Risiken durch unvollständige Detailplanung

Nach Erstellung eines dreieckigen Oberlichtes auf dem Dach eines Firmengebäudes kam es aufgrund hinabtropfenden Wassers (Regenwasser und Schwitzwasser) zum Streitfall. Eine genaue Untersuchung der Konstruktion und des Sachverhaltes förderte umfangreiche Fehler bei der Konstruktionsplanung sowie im Leistungsverzeichnis und mangelndes Fachwissen des ausführenden Unternehmens zu Tage.

Die dem Leistungsverzeichnis zugrunde liegende Zeichnung
Bilder: Schultes

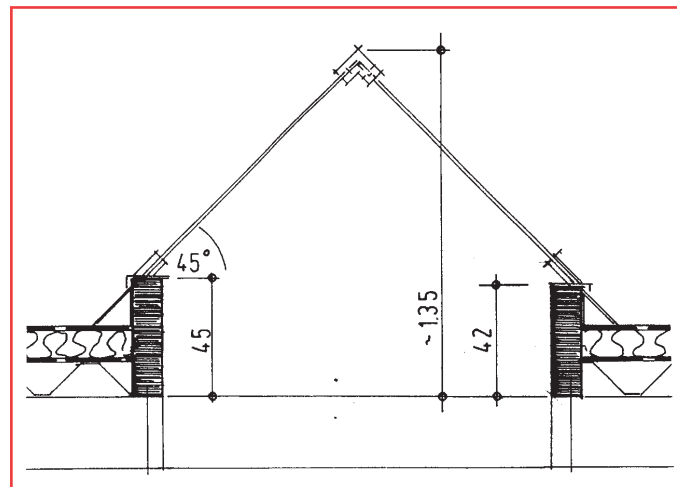
Wie die Konstruktion im einzelnen erfolgen soll und funktioniert, ist nicht dargestellt. Insbesondere ist dieses aus der vorliegenden Skizze im Maßstab 1:20 nicht erkennbar. Die hier unterhalb dem Lichtbandwechsel 12/42 gezeichneten Schrägen zum Dach von 45° sind in dieser Form nicht möglich.

Bei der im Leistungsverzeichnis zugrunde liegenden Zeichnung im Maßstab 1:20 handelt es sich nicht um Konstruktionszeichnungen, nach denen die Ausführung erfolgen kann.

Es fehlen die Konstruktionen für die Anschlußpunkte entsprechend der vorgegebenen Hinweise für das Aufstellen der Leistungsbeschreibung.

Über die Ausbildung der Anschlüsse an das eigentliche Bauwerk ist ebenfalls keine Aussage gemacht. Insofern ist die Ausschreibung nicht vollständig und nicht ordnungsgemäß. Im Sinne der HOAI sind alle für die Ausführung notwendigen Einzelangaben erforderlich. Endgültige und vollständige Ausführungs-, Detail- und Konstruktionszeichnungen bis zum Maßstab 1:1.
